OGGETTO DELL'INTERVENTO  
**P.U.A. CON VALENZA DI PERMESSO DI COSTRUIRE**

**1° STRALCIO DI ATTUAZIONE**

ZONA DI INTERVENTO  
**S. MARIA CODIFIUME - ARGENTA**

UTECO ASSOCIATI	RELAZIONE DI VAS	Rev. 02 del 25/03/2014
		Pagina 6 di 8

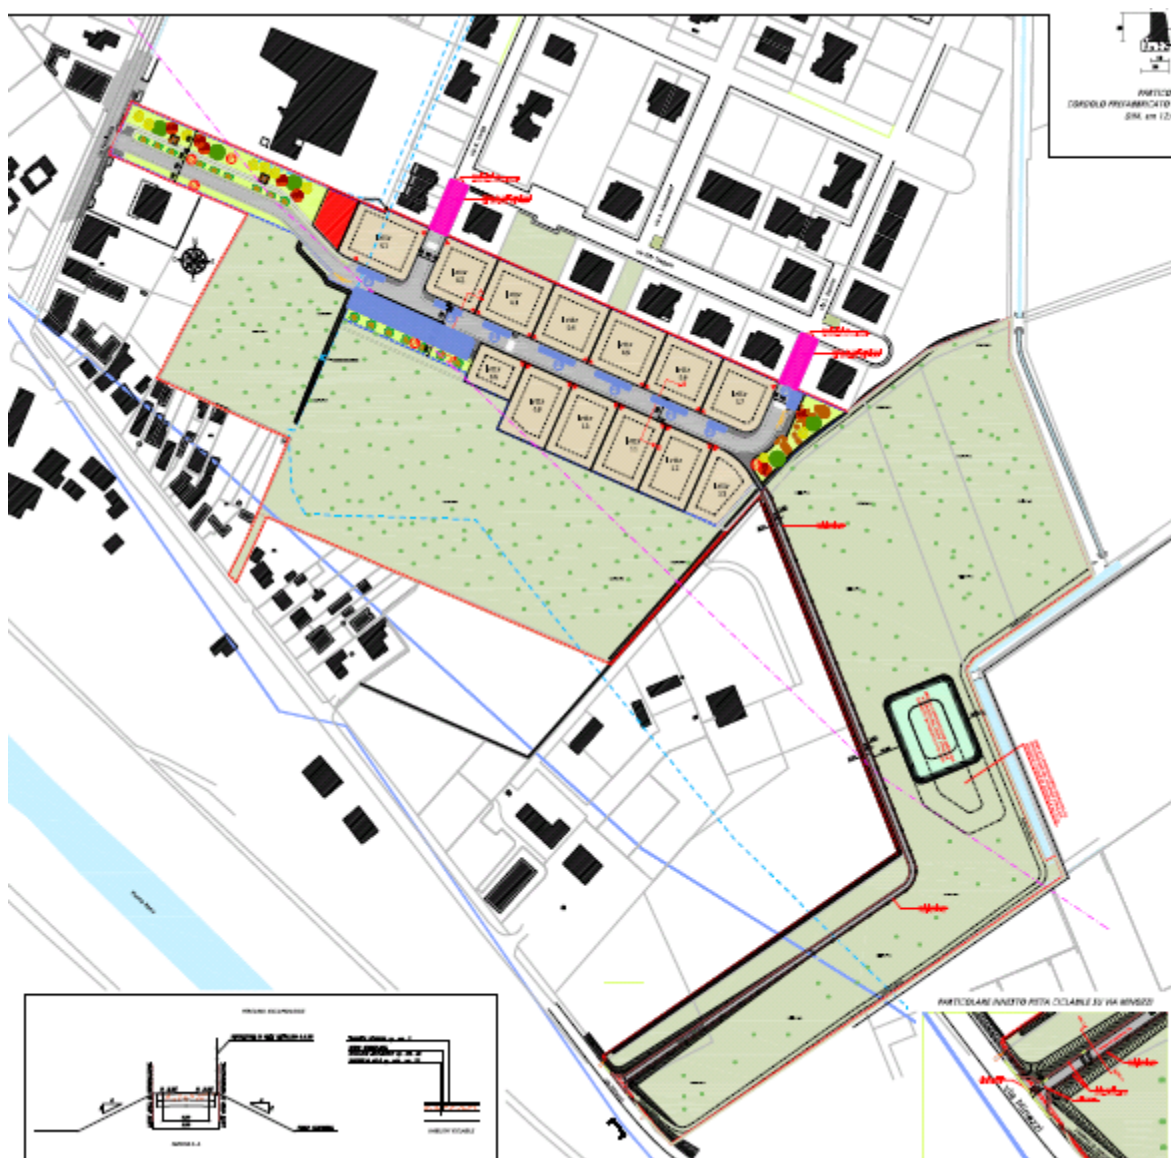
In risposta a tale richiesta di parere il Servizio Tecnico di Bacino esprime parere idraulico favorevole per la realizzazione delle edificazioni. Per contro, tuttavia esprime parere negativo per la realizzazione del manufatto di raccolta delle acque di prima pioggia in area di pertinenza fluviale,

Pertanto la progettazione di concerto con la stessa autorità di Bacino ha convenuto di ubicare il manufatto al di fuori della fascia di pertinenza fluviale e quindi in area non soggetta a parere da parte della stessa Autorità di bacino. La nuova ubicazione dell'infrastruttura è riportata nella tavola DIN03 riportata di seguito in stralcio.

La soluzione progettuale è stata sottoposta nuovamente a parere del Servizio Tecnico di Bacino in data 19/12/2013 ed attualmente in attesa di risposta.
